AUTORIDAD NACIONAL
DE LICENCIAS AMBIENTALES

COMUNICACIÓN
ACTO ADMINISTRATIVO

Referencia: Expediente: LAM5678
Asunto: Comunicación Resolución No. 00391 del 20/03/2018

Figura 2.5 Áreas de Influencia Indirecta y Directa Físico-biótica del proyecto

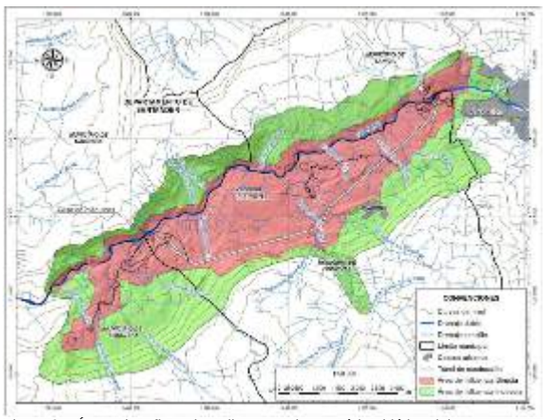
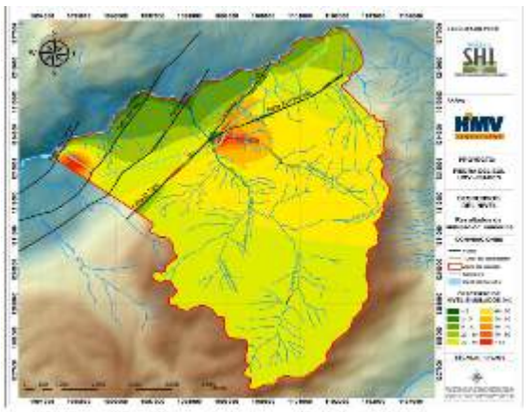
Además, una comparación entre la Figura 2.5 Áreas de Influencia Indirecta y Directa Físico-biótica del proyecto, presentado por la empresa en el capítulo 2, página 8 y la Figura 3.54 Zona de posible afectación del túnel de conducción. Escenario A (capitulo 3, página 139), muestra una incoherencia entre lo planteado como áreas de afectación en lo que respecta al recurso hídrico subterráneo. Se evidencia un análisis aislado y parcializado, excluyendo al casco urbano de Pinchote y la cuenca hidrológica de la quebrada La Pinchota del Área de Influencia Directa - AID, siendo estas, las áreas de mayor afectación por abatimiento de los niveles simulados.

Por lo anterior esta Autoridad considera que la metodología utilizada para llevar a cabo los modelos hidrogeológicos es adecuada. Sin embargo, existieron inconsistencias en la delimitación y justificación del área de influencia física del proyecto. En consecuencia, esta autoridad ratifica lo expuesto en la Resolución objeto de alzada.

Figura 1 Localización de Áreas de importancia para la Conservación de aves en al área de influencia del Proyecto Hidroeléctrico
Fuente: SIG ANLA.01/02/2018,

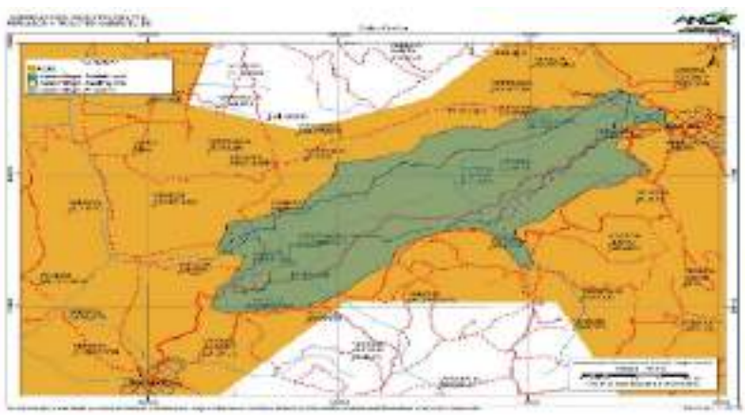
Aunado a lo anterior, la ausencia de información en la caracterización biótica relacionada en las Áreas de Importancia para la Conservación de Aves – AICA, teniendo en cuenta que toda el área de influencia del proyecto se encuentra sobrepuesta al AICA CO074 (Bosques Secos del Valle del Río Chicamocha), establecida desde el 2008 y cuyo principal objetivo es determinar el estatus, la distribución y los requerimientos ecológicos de dos especies de aves endémicas del cañón del Chicamocha y críticamente amenazadas: el Cucarachero de Nicéforo (Thryothorus nicefori) y el Colibrí Ventricastaño (Amazilia castaneiventris)4, información de carácter relevante para el análisis de la caracterización y contenido del Estudio de Impacto Ambiental-EIA. También para dicha área se establecen endemismos a nivel de especie y subespecie, como el de Ortalis columbiana, Myiarchus apicalis, Momotus

Figura 2.5 Áreas de Influencia Indirecta y Directa Físico-biótica del proyecto.

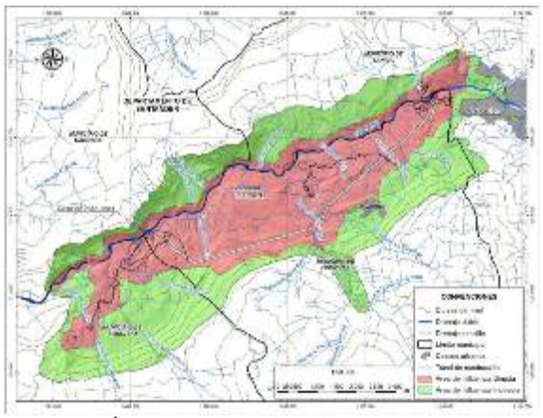
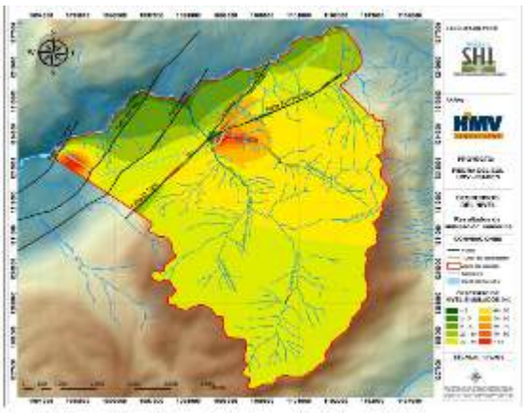
Una comparación entre la Figura 2.5 Áreas de Influencia Indirecta y Directa Físico-biótica del proyecto, presentado por la empresa en el capítulo 2, página 8 y la Figura 3.54 *Zona de posible afectación del túnel de conducción. Escenario A* (capitulo 3, página 139), muestra una incoherencia entre lo planteado como áreas de afectación en lo que respecta al recurso hídrico subterráneo. Se evidencia un análisis aislado y parcializado, excluyendo al casco urbano de Pinchote y la cuenca hidrológica de la quebrada La Pinchota del área de influencia directa, siendo estas, las áreas de mayor afectación por abatimiento de los niveles simulados.

Figura 3. Comparativo de diseños de infraestructura

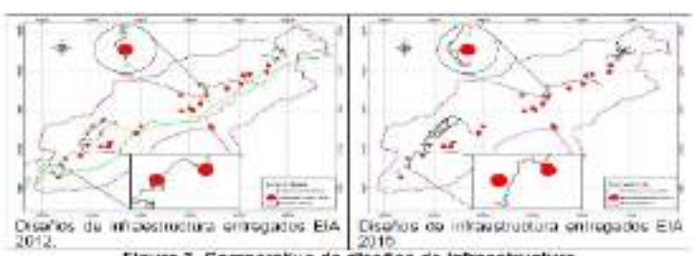
Lo anterior, demuestra como las Empresas Promotoras del Proyecto desde los diseños evitan impactos, como es en este caso la afectación de puntos de agua, precisamente por el reconocimiento de la situación delicada respecto al recurso y con el fin de evitar una afectación innecesaria (ver plano 2148-08-Cv-DW-067 del EIA con 4120-E1-102020 del 12 de agosto de 2011 y ver plano 16 "VIA A CASA DE MAQUINAS" del EIA con información adicional con radicado 2015006374-1-00 DEL 10 de febrero de 2015).

Figura 3.64 DHI para manantiales y quebradas y descensos simulados con el modelo numérico

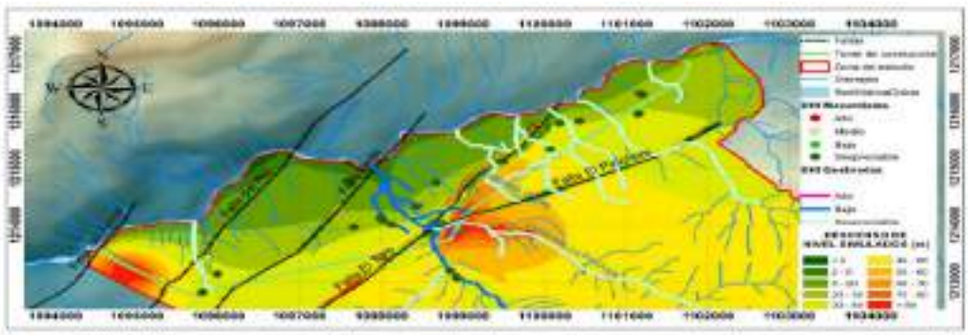
La comparación realizada en el documento (Figura 3.64; capitulo 3; página 156) y en el cual resalta la coherencia relativa entre el modelamiento numérico y el DHI, generando una alerta de monitoreo en la quebrada La Laja. Sin embargo, se evidencia ciertas incongruencias en el análisis comparativo. Por ejemplo: para la modelación matemática la mayor afectación por el abatimiento de niveles en la zona, se encuentra localizada en la confluencia de los sistemas de fallas de El Toro y El Pinchote, siendo la Quebrada La Pinchota, el drenaje con mayor afectación, mientras que el método DHI considera despreciable la afectación para este cuerpo de agua. Por otro lado, los manantiales se consideran de muy baja afectación (despreciable por utilizar el término propuesto) con la metodología DHI y en una zona con descensos entre 20 y 40 metros de abatimiento.

Figura 3.64 DHI para manantiales y quebradas y descensos simulados con el modelo numérico

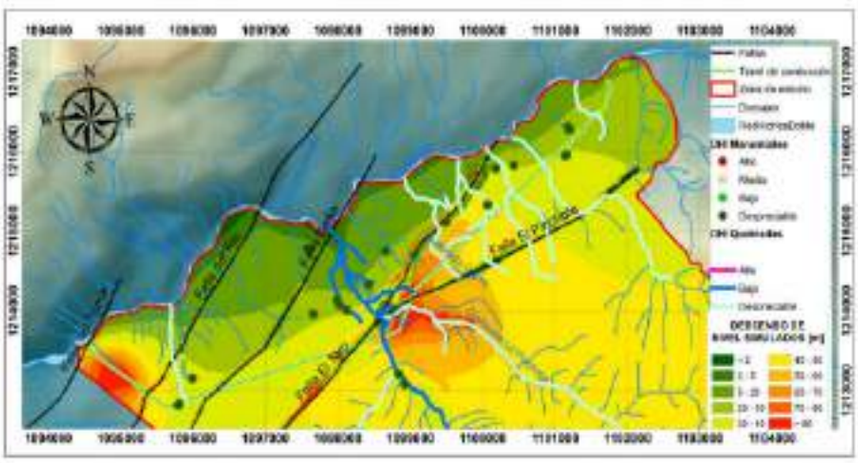
Por otro lado, los manantiales se consideran de muy baja afectación (despreciable por utilizar el término propuesto) con la metodología DHI en una zona con descensos entre 20 y 40 metros de abatimiento.

Figura 3.64 DHI para manantiales y quebradas y descensos simulados con el modelo numérico

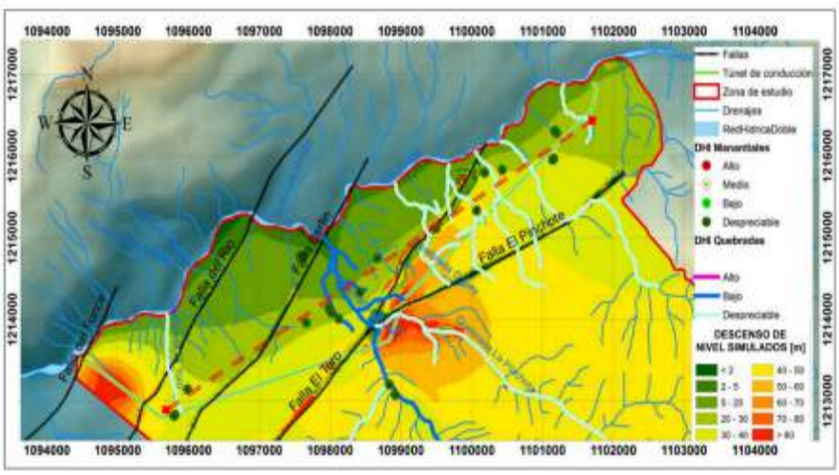
En relación con las variaciones del nivel freático la modelación numérica muestra un descenso en los niveles de 5 hasta 40 metros, sobre el corredor de descarga que conforman los manantiales inventariados y que son altamente sensibles a cualquier fluctuación por mínima que esta sea. Este impacto tendría un carácter irreversible si se tiene en cuenta la descripción presentada en el Estudio de Impacto Ambiental- EIA, por lo que su importancia estaría en crítico. Ahora bien, el análisis con el método DHI considera despreciable la afectación para los cuerpos de agua y los manantiales, por lo que la importancia de este impacto estaría como bajo a muy bajo. Razón por la cual, esta Autoridad no encuentra coherencia en los resultados presentados.

Figura 2.5 Áreas de Influencia Indirecta y Directa Físico-biótica del proyecto.

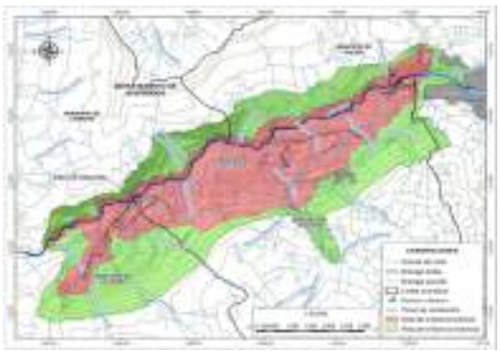
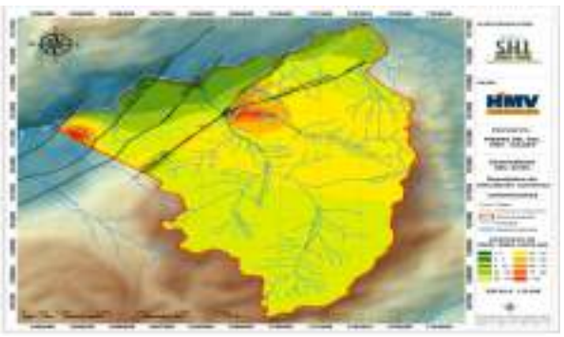
Además, una comparación entre la Figura 2.5 *Áreas de Influencia Indirecta y Directa Físico-biótica del proyecto*, presentado por la empresa en el capítulo 2, página 8 y la Figura 3.54 *Zona de posible afectación del túnel de conducción. Escenario A* (capitulo 3, página 139), muestra una incoherencia entre lo planteado como áreas de afectación en lo que respecta al recurso hídrico subterráneo. Se evidencia un análisis aislado y parcializado, excluyendo al casco urbano de Pinchote y la cuenca hidrológica de la quebrada La Pinchota del área de influencia directa, siendo estas, las áreas de mayor afectación por abatimiento de los niveles simulados.
